FEBEROVÁ Maja  
Tel: 596 697 139  
E-mail: maja.feberova@smvak.cz  
Značka: 9773/V009292/2013/FE

**Věc: Parkoviště u ZŠ Paskov na pozemku parc.č.15/1 v k.ú.Paskov**  
*Stanovisko k existenci inženýrských sítí, resp. stavebnímu záměru (neslouží jako stanovisko pro vydání územního souhlasu, územního rozhodnutí, souhlasu s ohlášenou stavbou nebo stavebního povolení)*

Předložená žádost řeší stavbu parkoviště u ZŠ Paskov na pozemku parc.č.15/1 v k.ú.Paskov.

Orientační záznam sítě <b>SmVaK Ostrava a.s.</b>		Kat. území: <b>Paskov</b>
Vytiskl: <b>Feberová</b>	Tisk dne: <b>5.8.2013</b>	Číslo vyjádření: <b>9773/V009292/2013/FE</b>
Měřítko: 1:1000

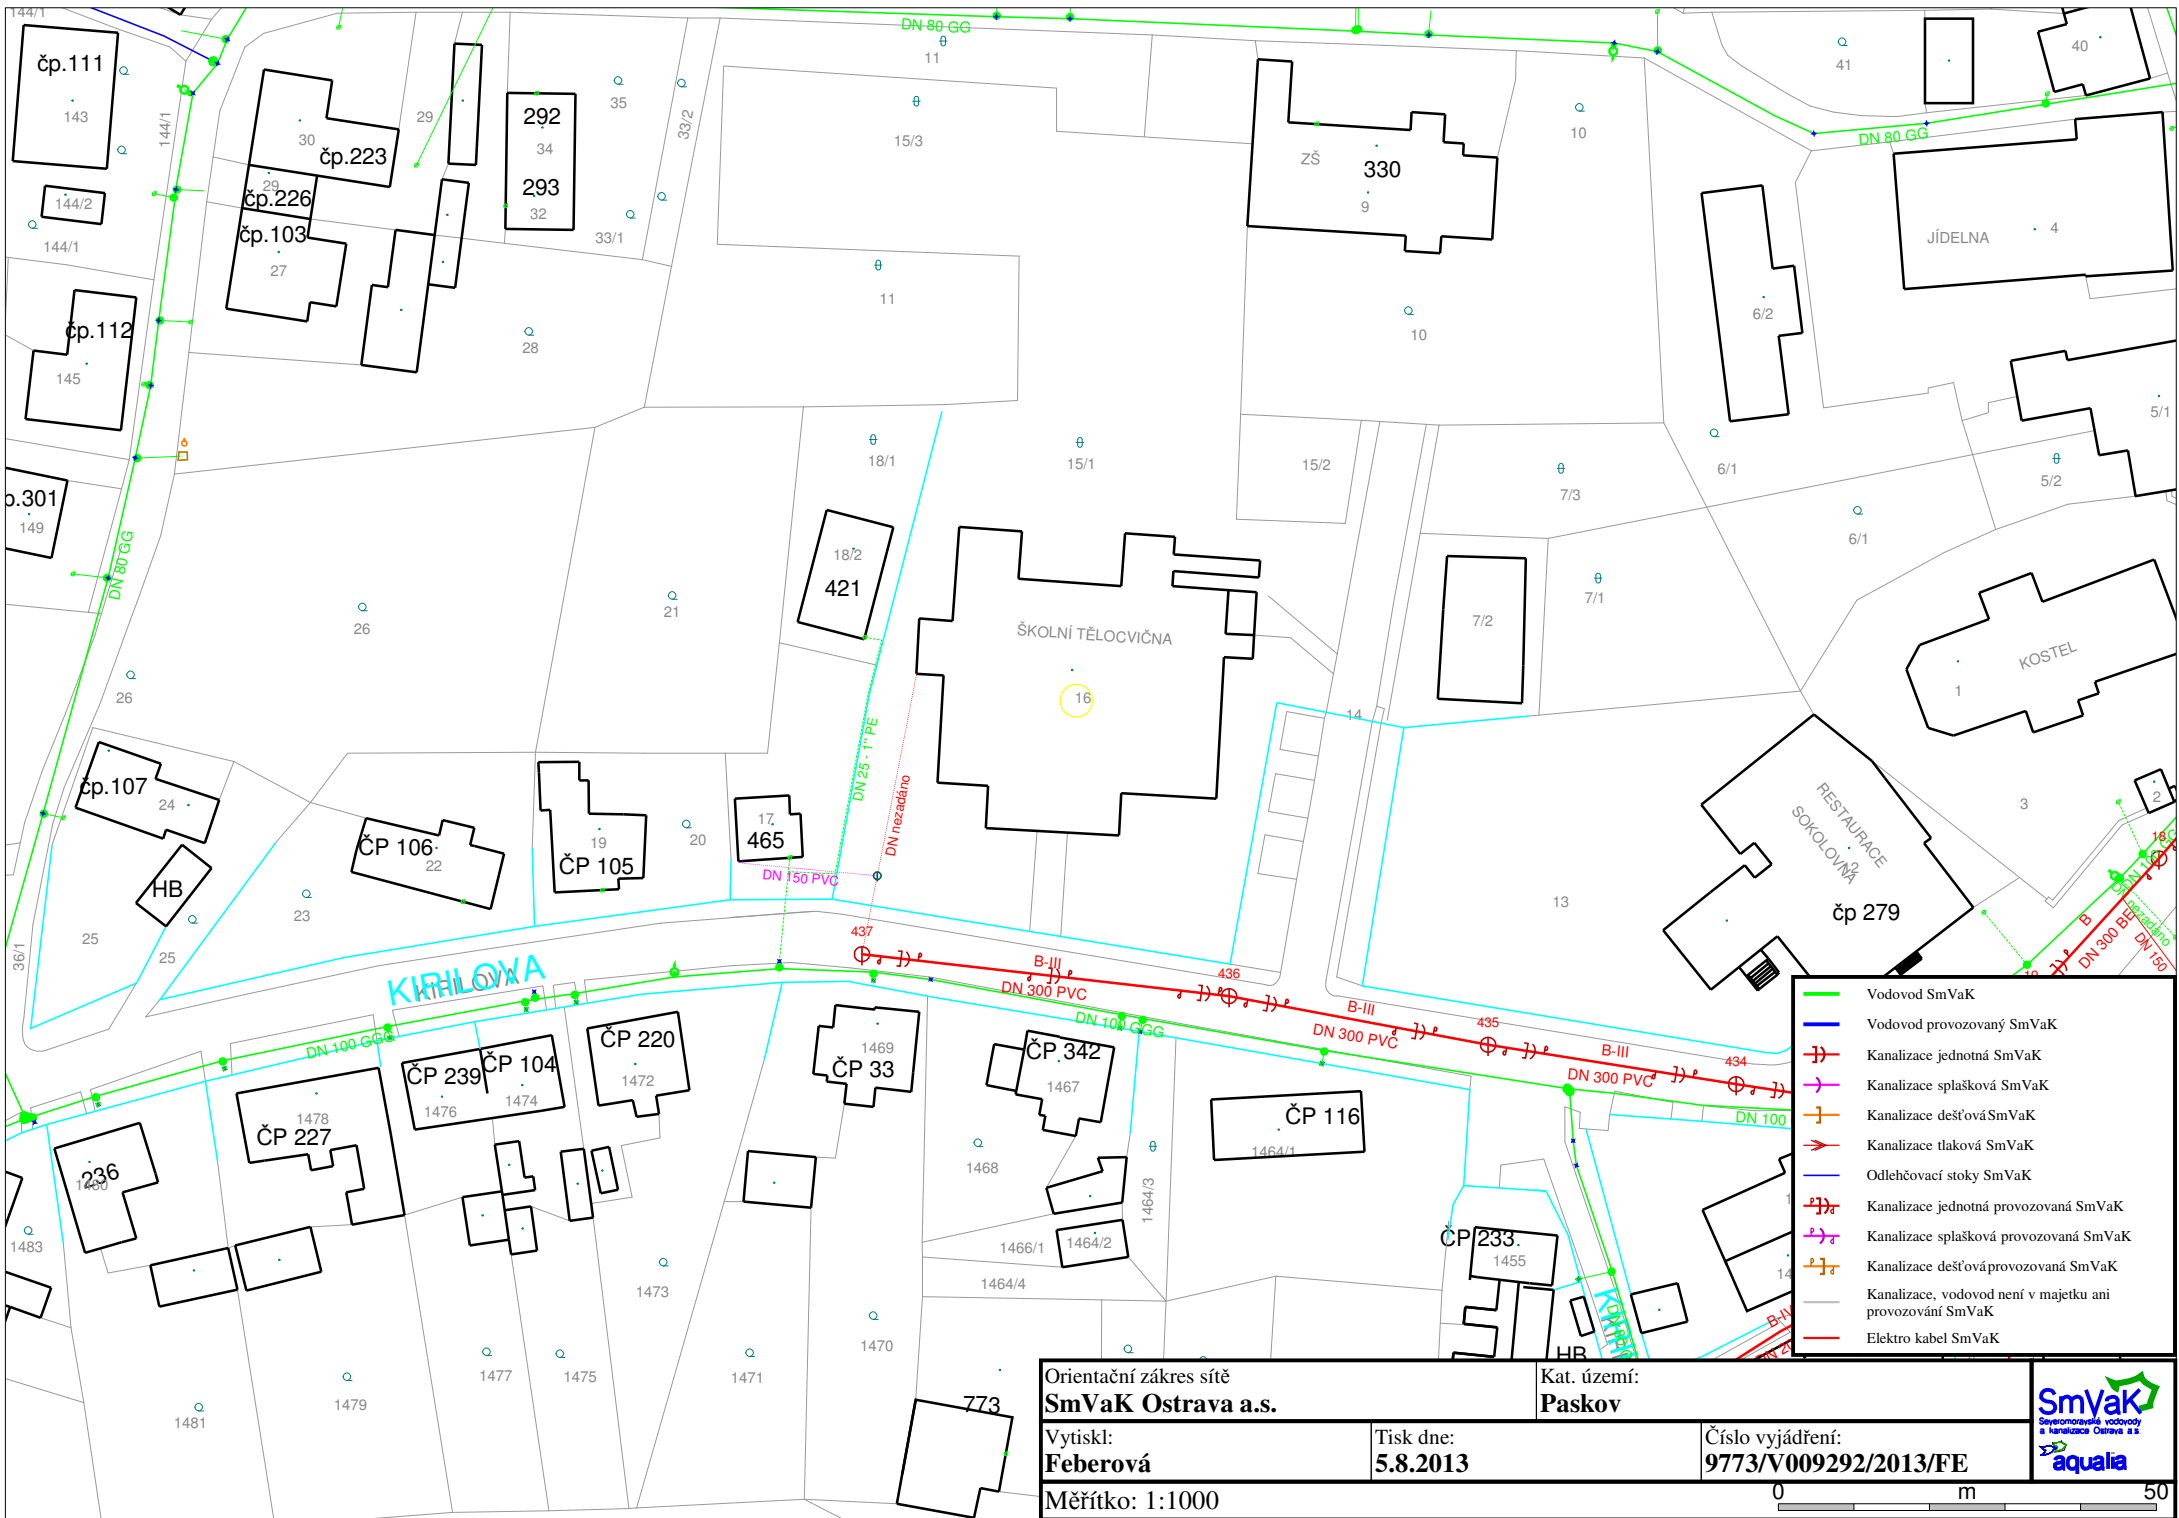
Realizací výše uvedené stavby na pozemku parc. č. 15/1 v k.ú.Paskov může dojít ke střetu s jednotnou kanalizací DN 300 PVC v majetku SmVaK Ostrava a.s.– viz orientační záměr v mapové příloze. **Upozorňujeme** na kolizi s vodovodní a kanalizační přípojkou, které se nachází v řešené lokalitě.

- Záměr dotčených zařízení v majetku SmVaK Ostrava a.s. je pouze orientační, proto před zahájením projekčních prací nutno požádat o vytyčení zařízení SmVaK Ostrava a.s. Vytyčení provede na základě objednávky (středisko kanalizačních sítí Frýdek-Místek se sídlem ve Sviadnově, tel.č. 558 639 143).

- Dešťové vody ze zpevněných ploch přednostně řešit mimo kanalizaci SmVaK Ostrava a.s.
- Obrubníky zpevněných ploch požadujeme (v místech souběhu obrubníků a zařízení SmVaK Ostrava a.s.) osadit min. 0,5m od líce stěny potrubí SmVaK Ostrava a.s.
